Memorando
DSH – 1241-2021

Asunto: Evaluación de la primera información aclaratoria del EsIA del proyecto
“DISEÑO Y REHABILITACIÓN DE CALLES SAN SAN-SAN SAN LA TIGRA-SAN SAN DRUY-ALTO SORÓN DISTRITO DE CHANGUINOLA, PROVINCIA BOCAS DEL TORO”

Informe Técnico No. DSH-118-2021

Evaluación de la respuesta a la primera información aclaratoria del EsIA del proyecto

DISEÑO Y REHABILITACIÓN DE LAS CALLES SAN – SAN SAN LA TIGRA – SAN SAN DRUY – ALTO SORÓN, DISTRITO DE CHANGUINOLA, PROVINCIA DE BOCAS DEL TORO".

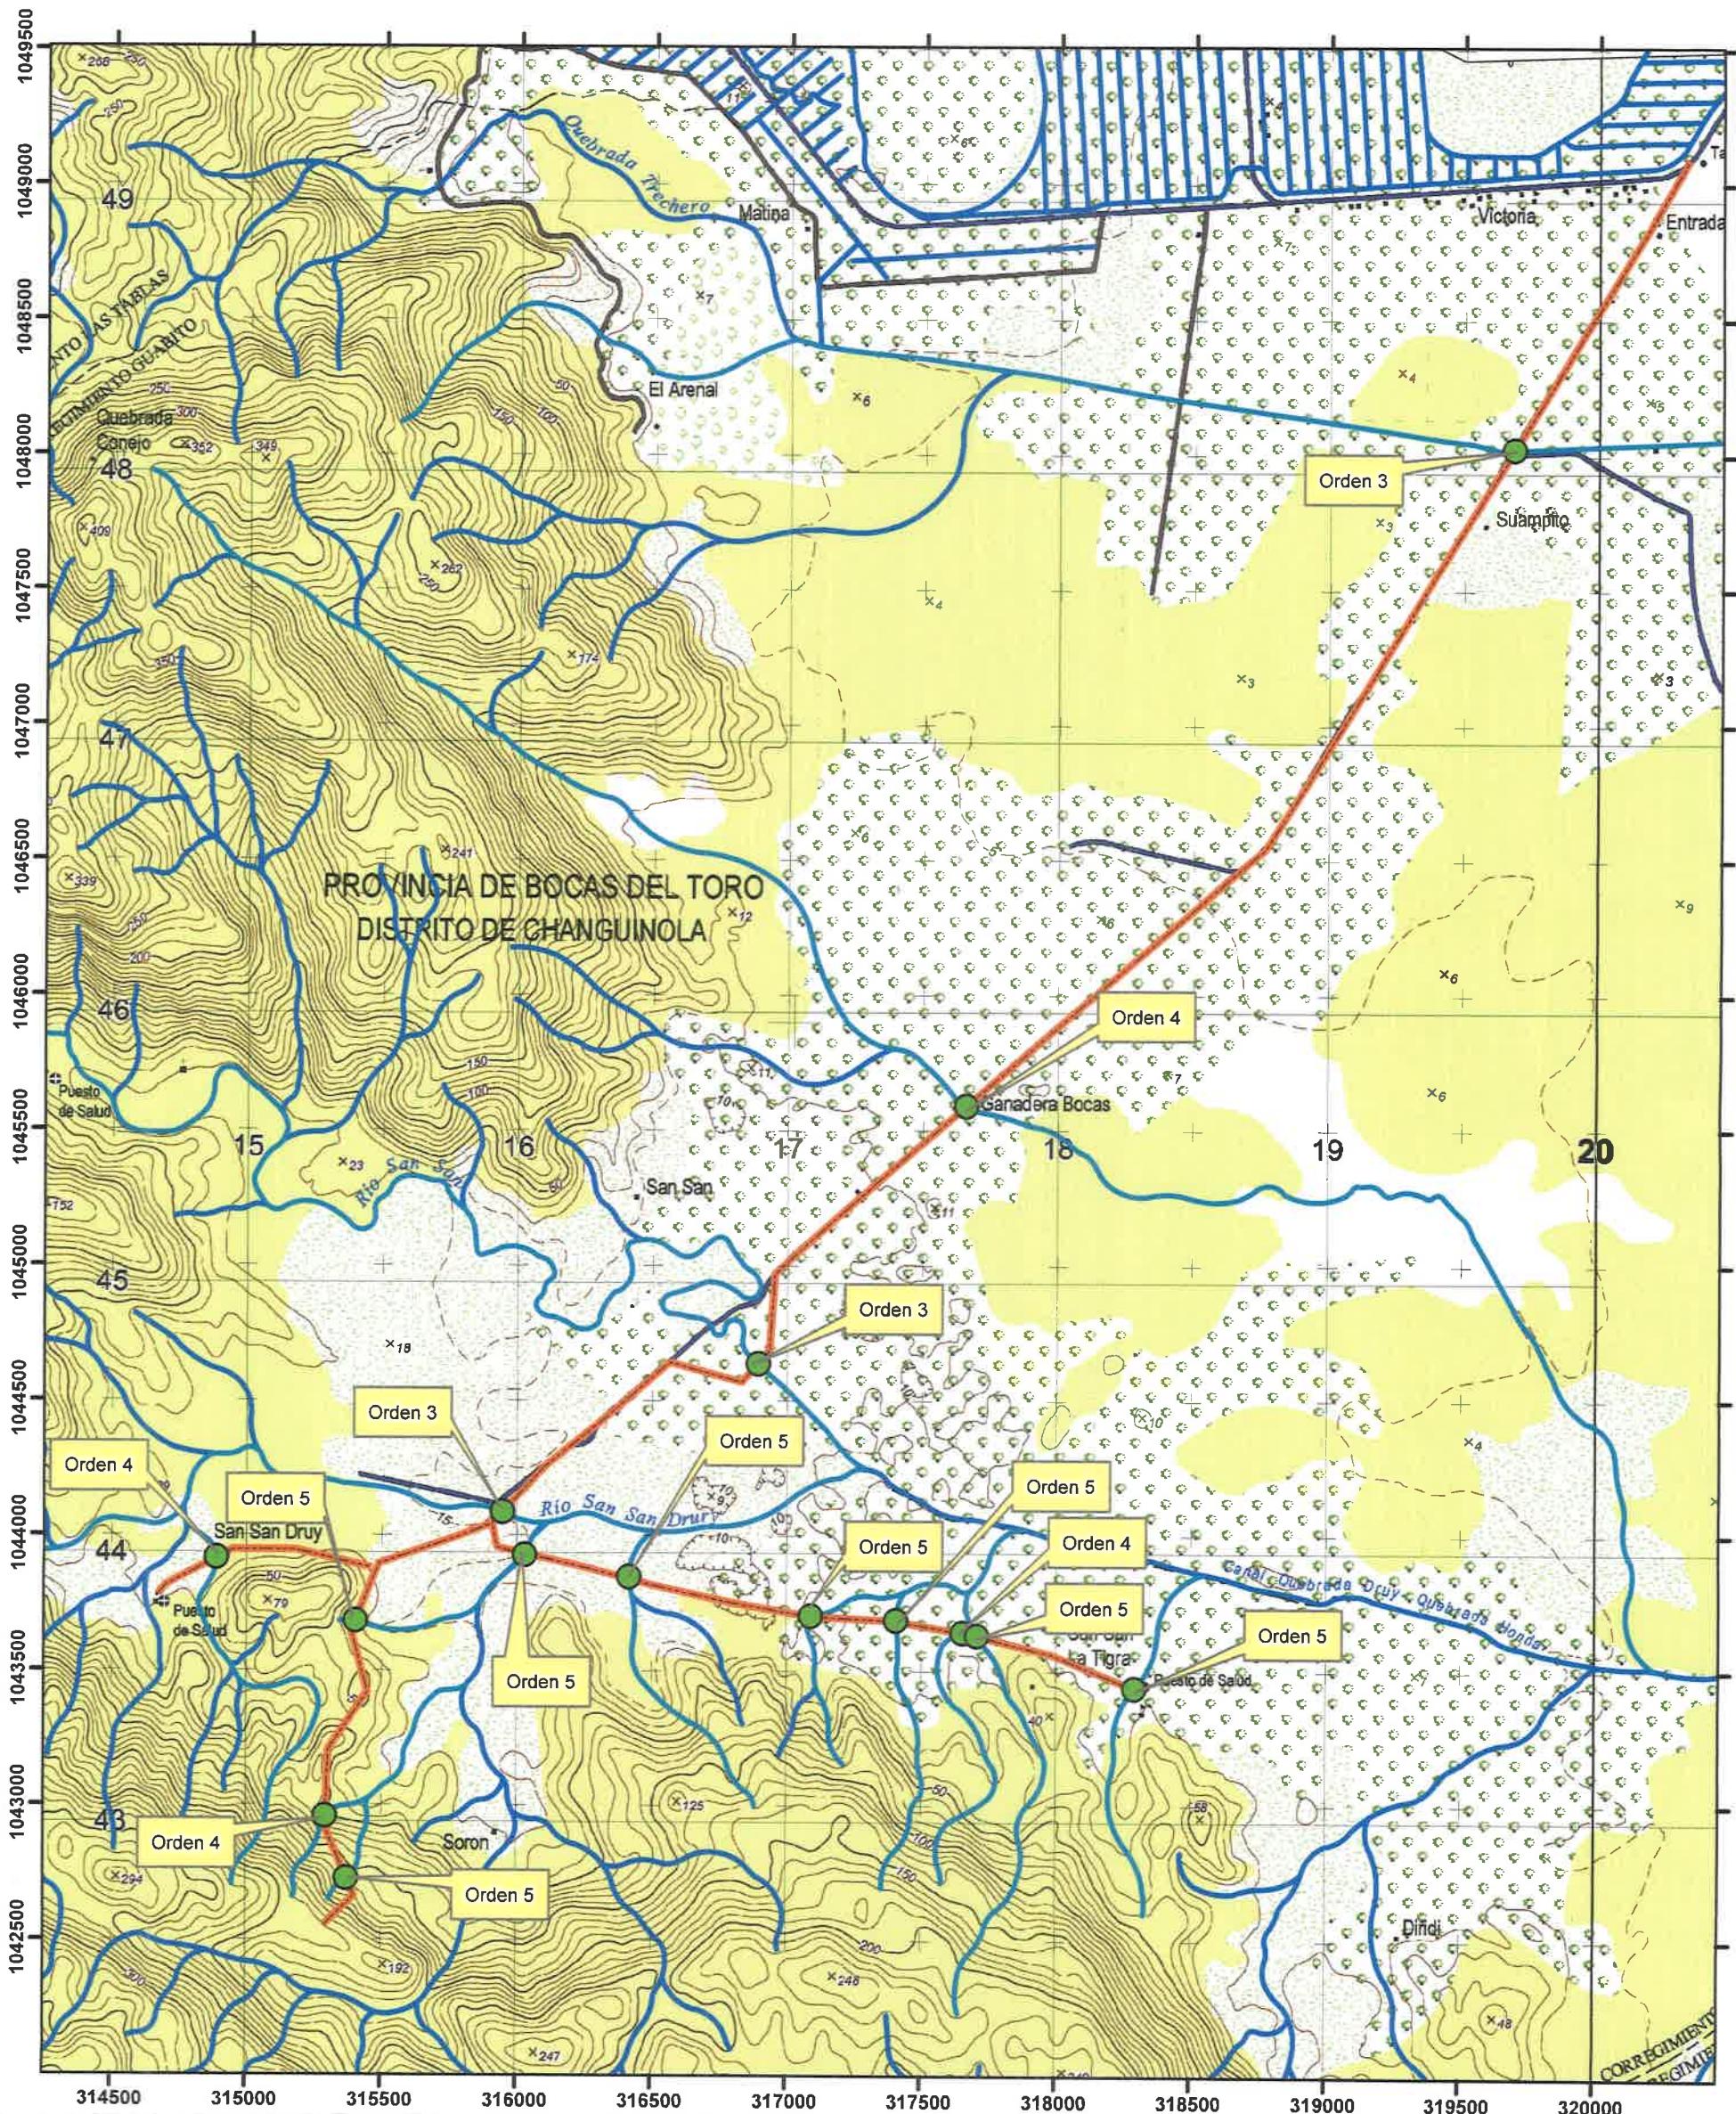
El promotor señala es posible que existan drenajes naturales temporales, los cuales pudiesen estar confundiendo, con fuentes hídricas, diferentes a las mencionadas, y afirma que a lo largo y ancho del alineamiento del proyecto no se identificó nuevas fuentes hídricas.

Para verificar la información sobre las fuentes hídricas a lo largo del proyecto, en la Dirección de Seguridad Hídrica se utilizó el mapa topográfico de escala 1:2500 del Instituto Geográfico Tommy Guardia sobrepuerto al área del proyecto. Se elaboró un mapa que arrojó la siguiente información: se identificó en total quince (15) fuentes hídricas que se encuentran en el área de influencia directa del proyecto, ocho de orden 5, cuatro de orden 4 y tres de orden 3 (ver el mapa adjunto).

- Advertir al promotor que en caso de canalización, desvío, relleno, enterramiento, enderezamiento o entubamiento de fuentes hídricas solo serán consideradas obras, técnica y socialmente justificadas y contempladas en el Estudio de Impacto Ambiental, tal como indica la Resolución No. DM-0431-2021 de 16 de agosto de 2021 “Por la cual se establecen los requisitos para la autorización de las obras en cauces naturales en la República de Panamá y se dictan otras disposiciones”.

- Indicar al promotor que previo inicio de cualquier intervención a los cauces de las fuentes hídricas identificadas, debe tramitar permiso de obra en cauces en la Dirección Regional del Ministerio de Ambiente de Bocas del Toro de acuerdo con la Resolución No. DM-0431-2021.

- Señalar al promotor que debe respetar el área de protección de las fuentes hídricas identificadas considerando el ancho del cauce de los ríos y de las quebradas. Se debe dejar a ambos lados una franja de bosque igual o mayor al ancho del cauce que en ningún caso será menor de diez (10) metros, medidos de la parte superior del talud, en cumplimiento del numeral 2 del artículo 23 de la ley 1 de 3 de febrero de 1994 “Por la cual se establece la Legislación Forestal en la República de Panamá y se dictan otras Disposiciones”.
-
